福島第一原子力発電所 特定原子力施設に係る実施計画変更比較表 (2.16.2 増設多核種除去設備)

変更前	変更後	変更理由																																												
<p>2.16.2 増設多核種除去設備 2.16.2.1 基本設計</p> <p>(中略)</p> <p>2.16.2.1.5 主要な機器</p> <p>(中略)</p> <p>(1) 前処理設備 前処理設備は、多核種除去装置での吸着材によるストロンチウムの除去を阻害するマグネシウム、カルシウム等の2価の金属を炭酸塩沈殿処理により除去することを目的とし、炭酸ソーダと苛性ソーダを添加する。 炭酸塩沈殿処理による生成物は、<u>クロスフローフィルタにより濃縮し</u>、高性能容器に排出する。</p> <p>(中略)</p> <p>2.16.2.2 基本仕様 2.16.2.2.1 系統仕様</p> <p>(中略)</p> <p>2.16.2.2.2 機器仕様 (1) 容器</p> <p>(中略)</p> <p><u>(現行記載なし)</u></p>	<p>2.16.2 増設多核種除去設備 2.16.2.1 基本設計</p> <p>(中略)</p> <p>2.16.2.1.5 主要な機器</p> <p>(中略)</p> <p>(1) 前処理設備 前処理設備は、多核種除去装置での吸着材によるストロンチウムの除去を阻害するマグネシウム、カルシウム等の2価の金属を炭酸塩沈殿処理により除去することを目的とし、炭酸ソーダと苛性ソーダを添加する。 炭酸塩沈殿処理による生成物は、<u>クロスフローフィルタまたは沈殿槽により濃縮し</u>、高性能容器に排出する。</p> <p>(中略)</p> <p>2.16.2.2 基本仕様 2.16.2.2.1 系統仕様</p> <p>(中略)</p> <p>2.16.2.2.2 機器仕様 (1) 容器</p> <p>(中略)</p> <p><u>j. 反応/凝集槽</u></p>

福島第一原子力発電所 特定原子力施設に係る実施計画変更比較表 (2.16.2 増設多核種除去設備)

図-4 配管概略図(12/14)

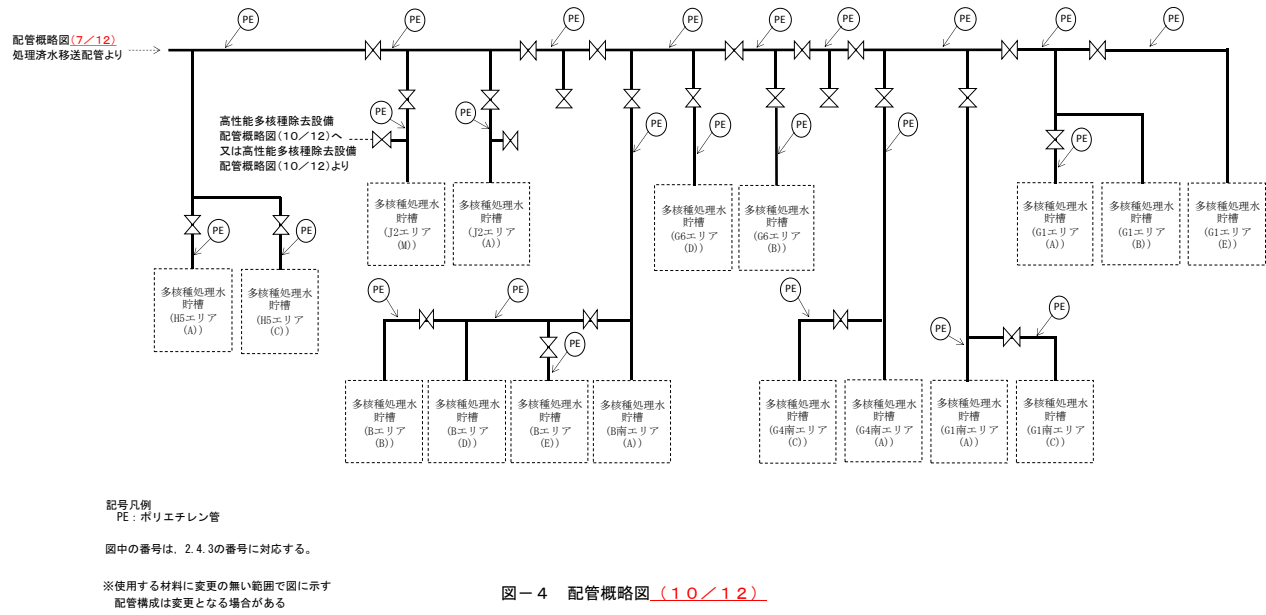
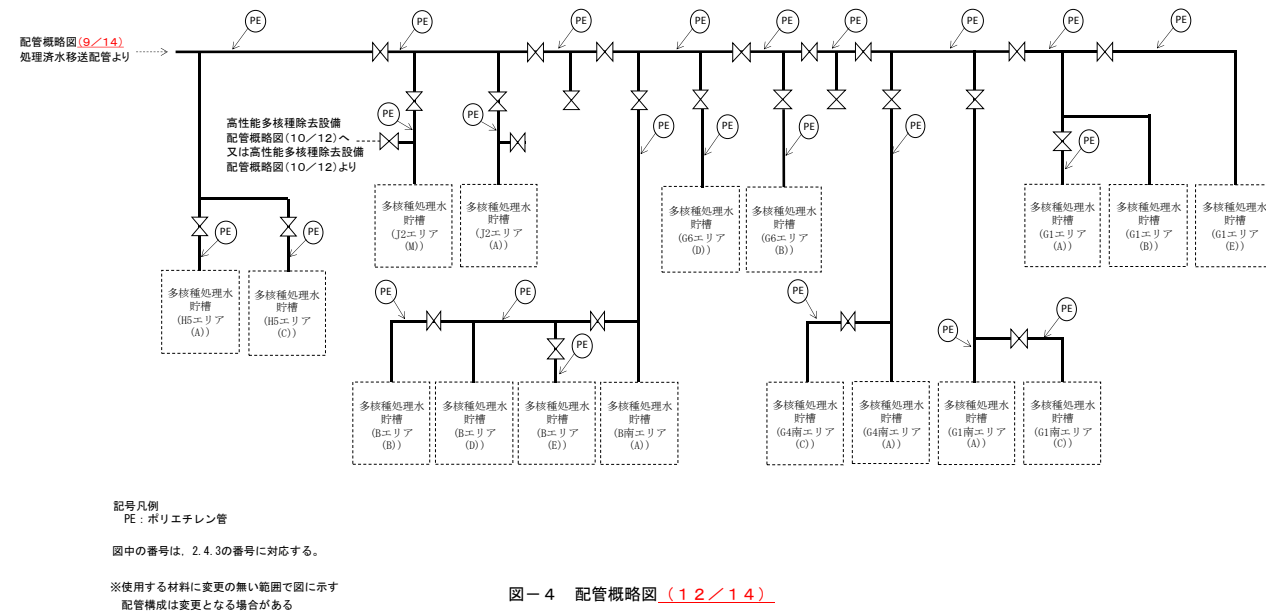
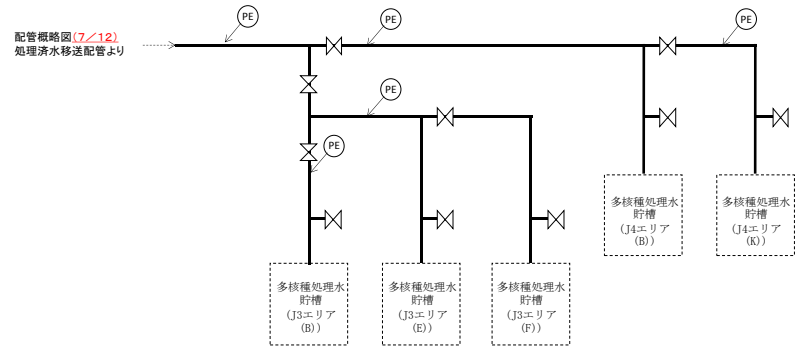
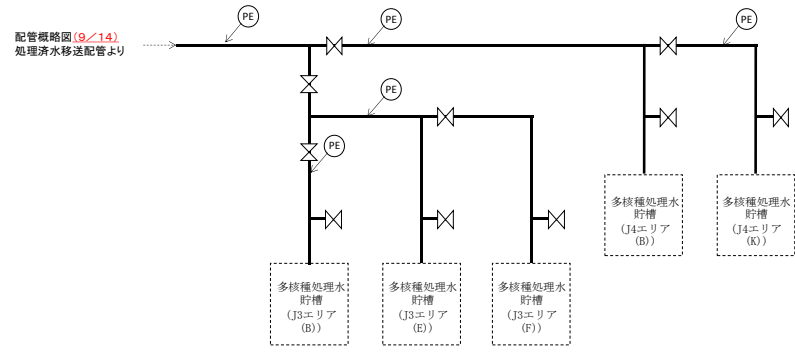
前処理装置改造に伴う記載の変更及び追加、その他記載の適正化

図-4 配管概略図 (8/12)

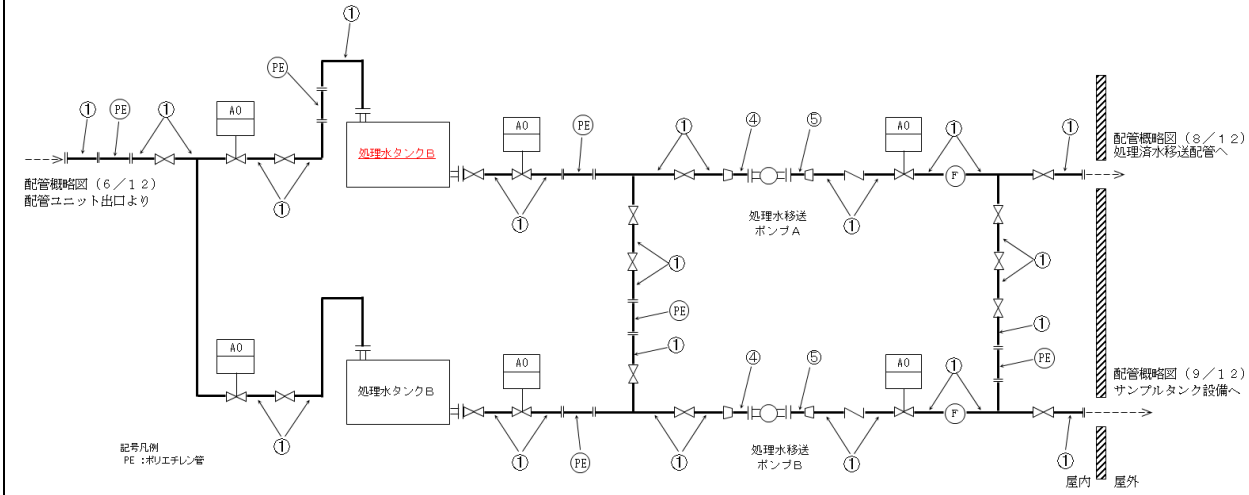
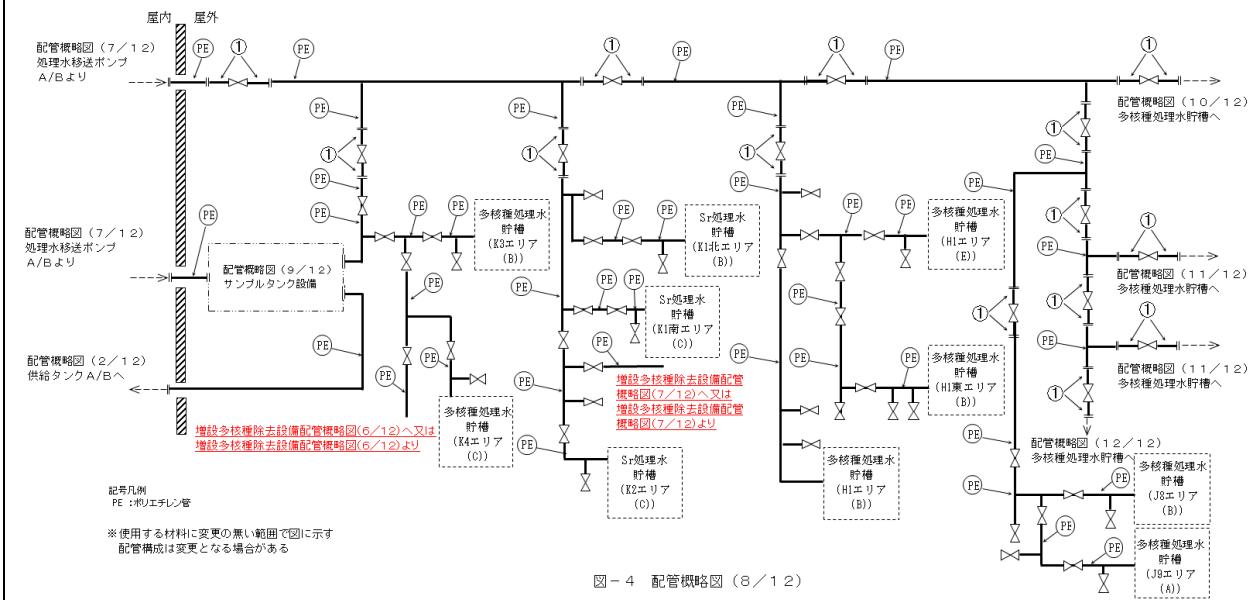
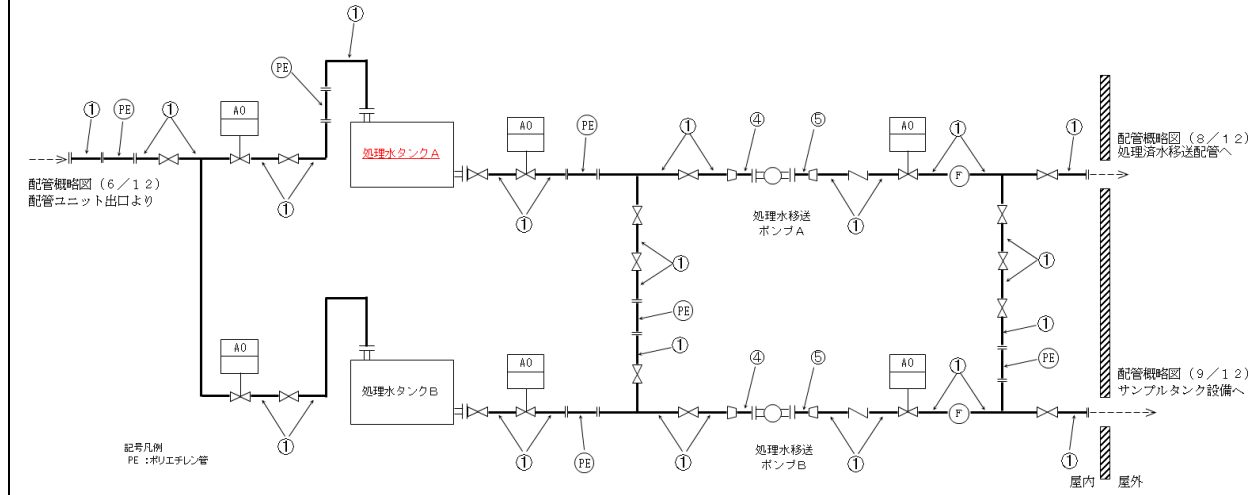
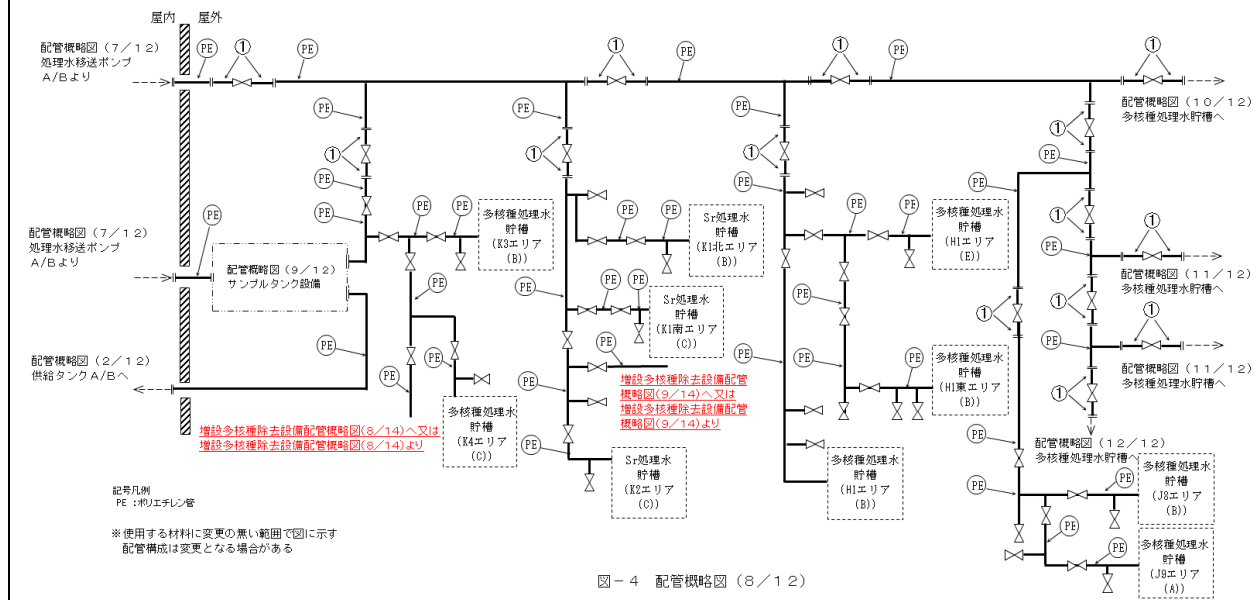
記載の適正化
